Mission régionale d'autorité environnementale

**AVIS DÉLIBÉRÉ DE LA MISSION RÉGIONALE
D'AUTORITÉ ENVIRONNEMENTALE DES PAYS-DE-LA-LOIRE
PROJET ÉOLIEN LA GRANDE LANDE
COMMUNES DE
SAINT-MICHEL-DE-LA-ROË ET LA-SELLE-CRAONNAISE (53)**

extrait de l'étude d'impact – page 276

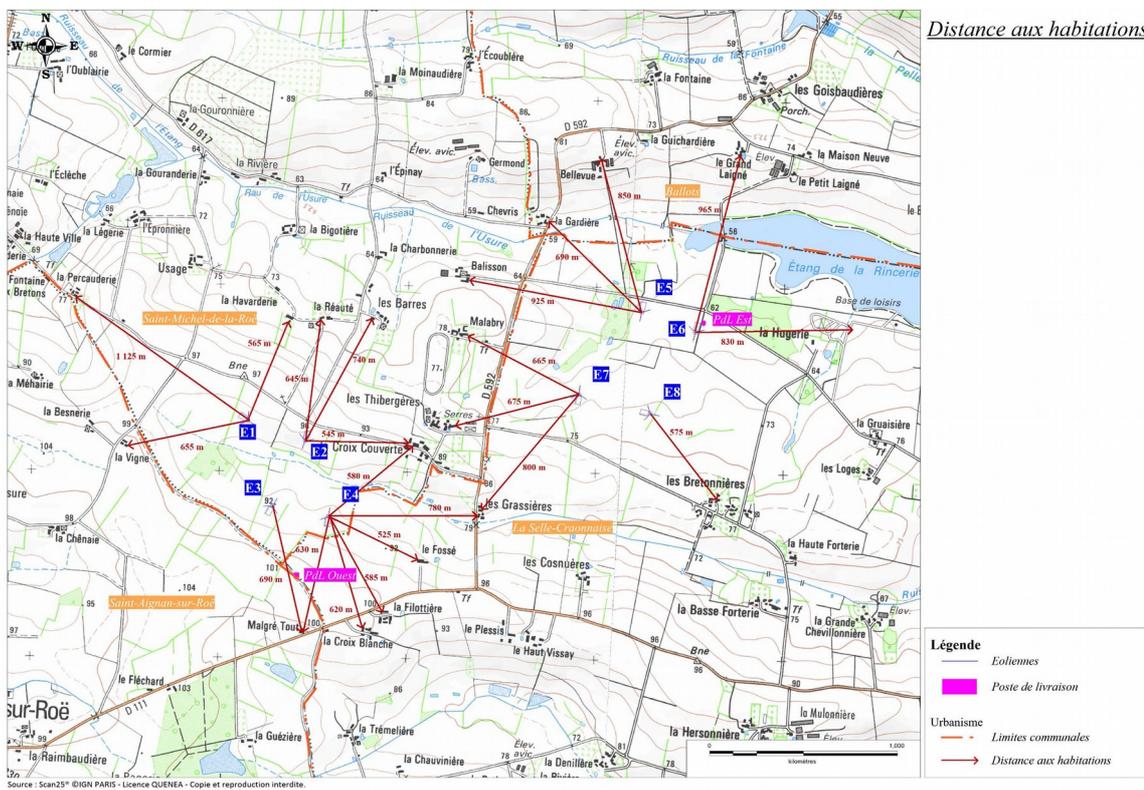
Les maisons d'habitation recensées les plus proches sont situées à une distance de l'ordre de 525 m du projet de parc éolien. Elles sont localisées sur une carte présentée page 276 de l'étude d'impact.

Les éventuels effets d'enclavement ou d'encercllement sont écartés dans la mesure où les deux zones d'implantation du projet ne sont pas visibles simultanément depuis les hameaux qui leurs sont proches (La Croix couverte, Les Thibergières, Malabry, Les Grassières, la Réauté).

Considérant par ailleurs que la présence importante de végétation arborée diminue les effets potentiels d'écrasement visuel, l'analyse proposée conclut à un niveau d'impact moyen sur ces hameaux. Il aurait été souhaitable de privilégier une saison plus opportune (sans végétation

arborée) pour rendre compte des effets identifiés. Toutefois, le tableau de synthèse des effets sur les hameaux proches (page 368 de l'étude d'impact) classe en fort l'impact sur les hameaux Les Grassières et Malabry.

L'étude classe en niveau d'impact moyen à fort le hameau des Bretonnières en relevant en relevant à la fois le chevauchement de deux éoliennes et une certaine dispersion du projet dans son ensemble. Le tableau de synthèse page 368 le classe fort.

Les perceptions plus franches dans un paysage ouvert, le contraste d'échelle moins important, portent l'analyse à une estimation d'impact moyen sur les hameaux au sud (la Filottière, la Croix blanche). Toutefois le tableau de synthèse des effets sur les hameaux proches (page 368 de l'étude d'impact) classe en fort l'impact sur ces mêmes hameaux.

Pour les hameaux situés au nord (Germond, Bellevue, le Grand Laigné, le Petit Laigné), l'éloignement plus important et la situation en hauteur atténuent le contraste d'échelle, mais offrent des perceptions sur les deux zones dans le même champ visuel. Leur impact est jugé moyen à faible dans le corps d'analyse, moyen dans le tableau de synthèse.

Il conviendrait que l'étude explicite mieux ses conclusions relatives au niveau d'impact retenu pour les hameaux proches du projet, et sur ce point, lève tout élément d'ambiguïté entre les analyses proposées, le tableau de synthèse (page 368, qui identifie 5 hameaux en impact fort) et la carte d'illustration des impacts évalués (page 422, qui ne retient plus que 4 hameaux en impact fort).

La MRAe recommande de mieux justifier l'analyse des impacts paysagers sur les axes de communication, sur les hameaux proches du projet et sur la base de loisirs de la Rincerie, et les mesures de réduction ou d'accompagnement de ces impacts.
